ДИРЕКТИВА ЛЕТНОЙ ГОДНОСТИ

№ 2025-FATA-01020A-07

Применимость – самолеты RRJ-95

ТЕХНИЧЕСКОЕ РЕШЕНИЕ RRJ0000-OR-470-4950/C

Рисунок 1 – Облицовки передней пассажирской и сервисной (зеркально) дверей.

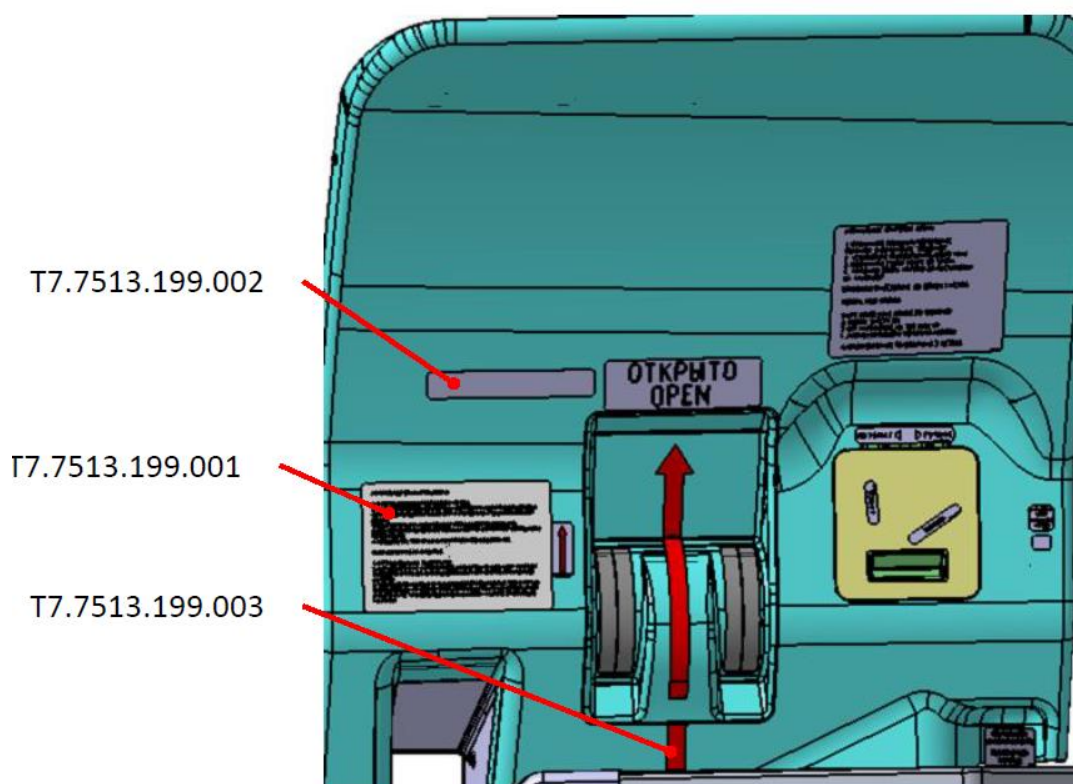
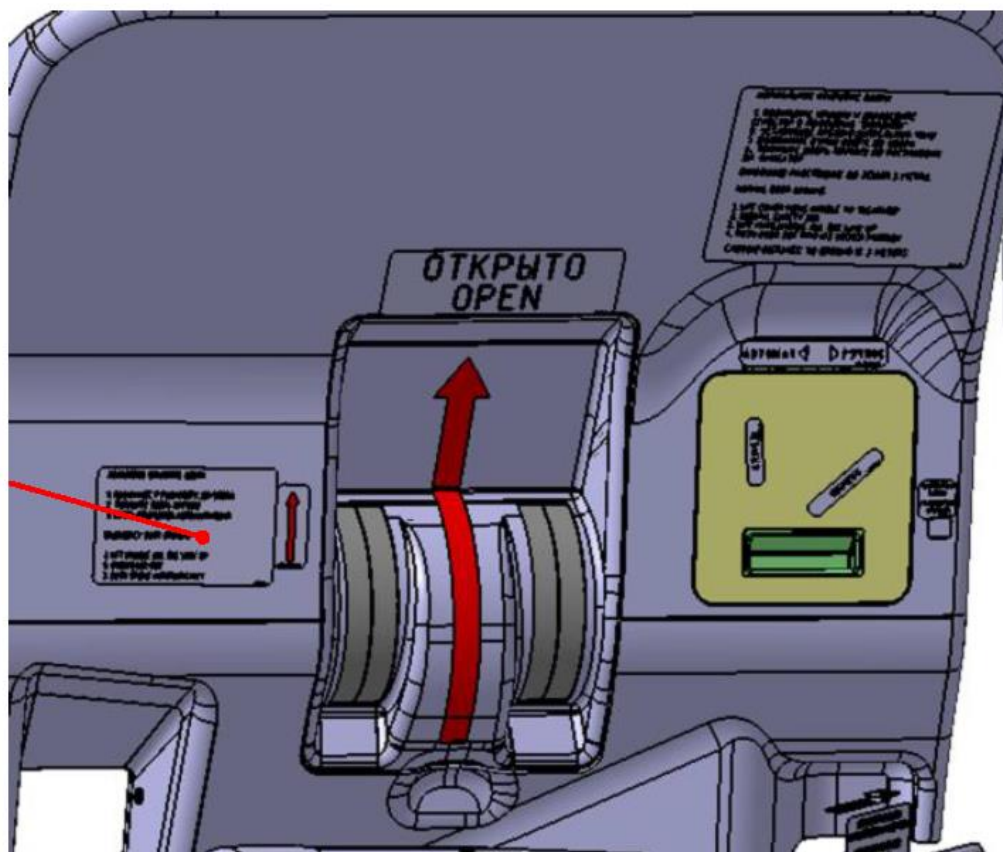
1.3. Выполнить перенос ранее установленных и нанесение новых трафаретов на передних и задних пассажирских и сервисных дверях в соответствии с работой РЭ RRJ-A-11-00-00-01A01-920A-A и Рисунками 1 – 5;

Рисунок 3 – Облицовки рычага навески передней пассажирской двери.

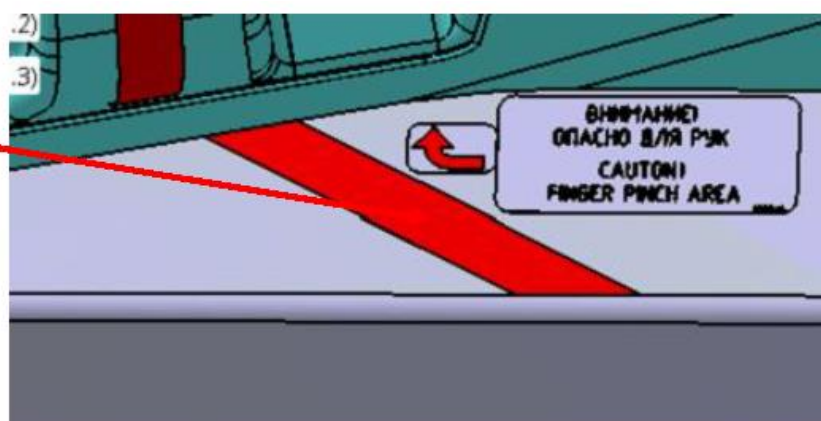
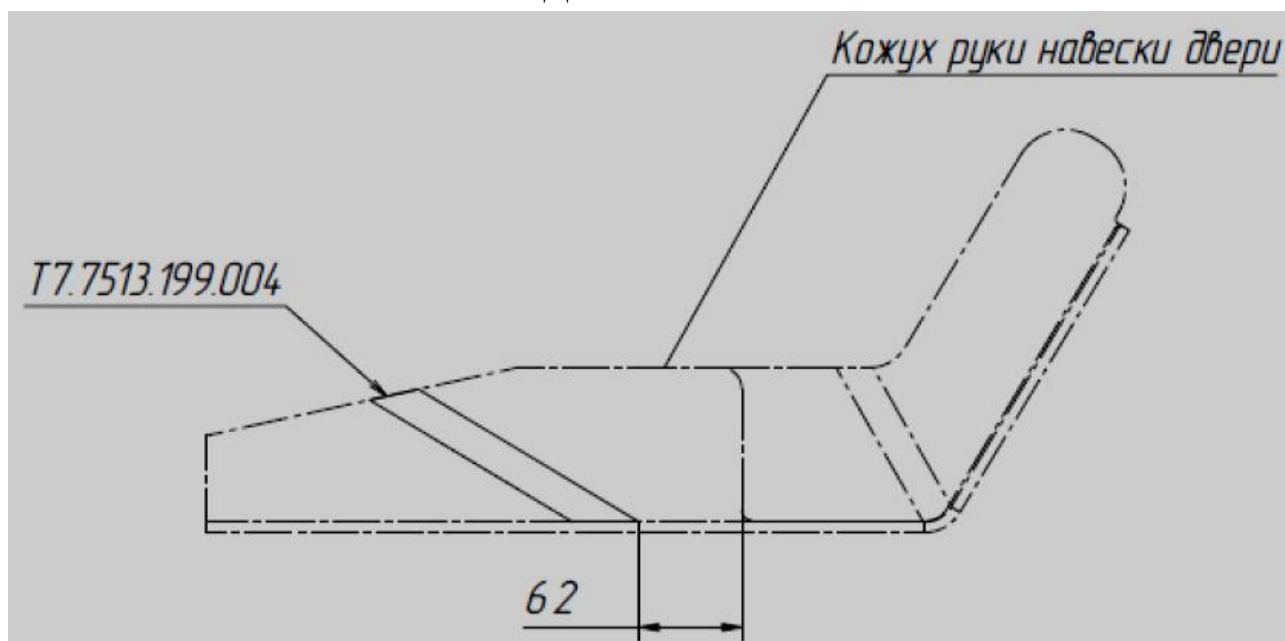
Установка трафарета T7.7513.199.004

Рисунок 4 – Облицовки рычага навески передней сервисной двери.

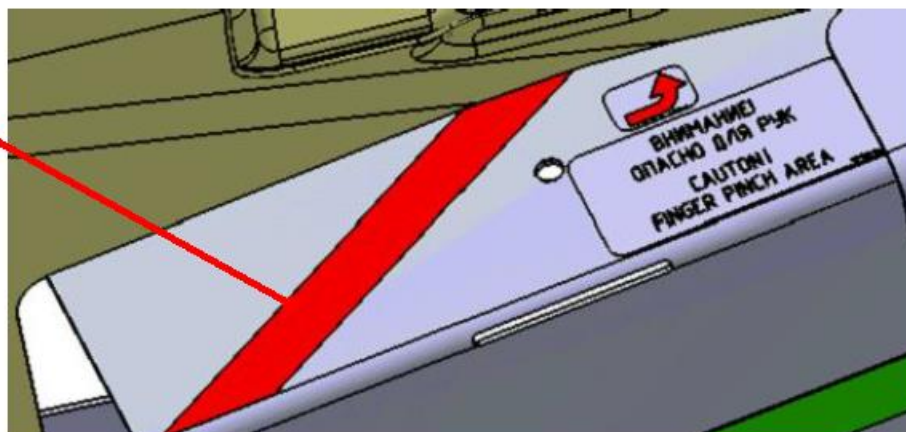
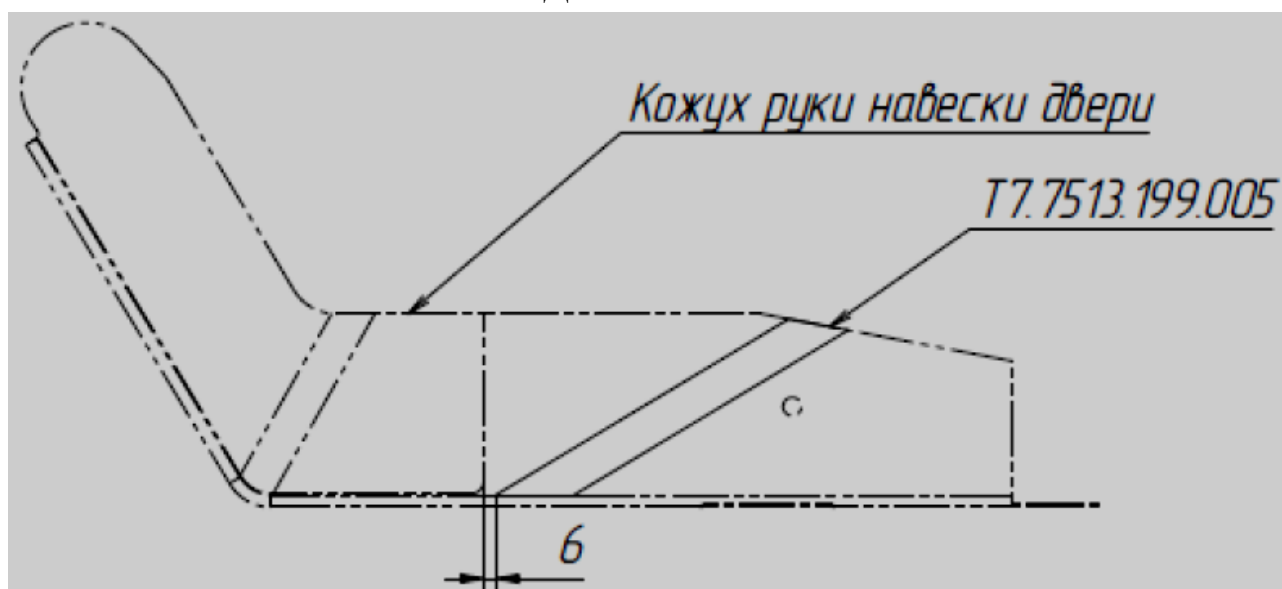
Установка трафарета T7.7513.199.005

Рисунок 5 – Облицовки рычага навески задней пассажирской и сервисной дверей.

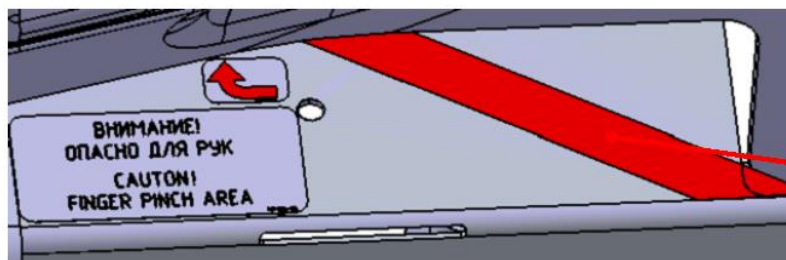
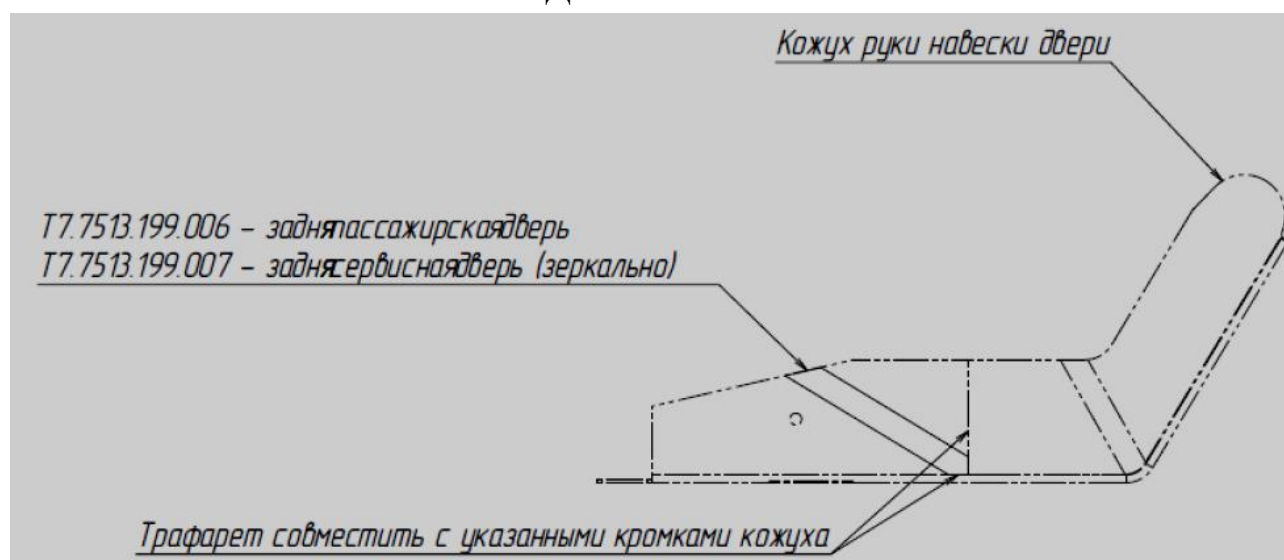
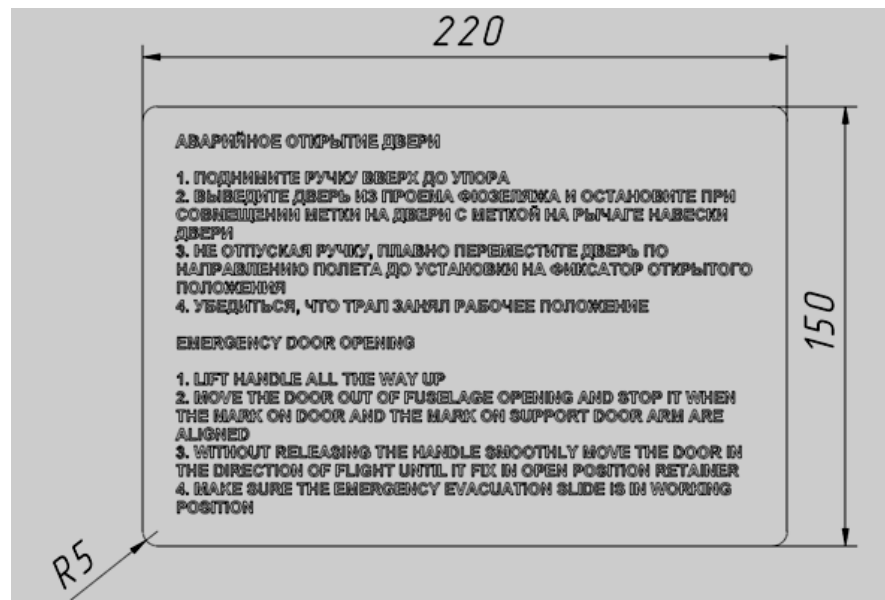
Установка трафаретов T7.7513.199.006 и T7.7513.199.007
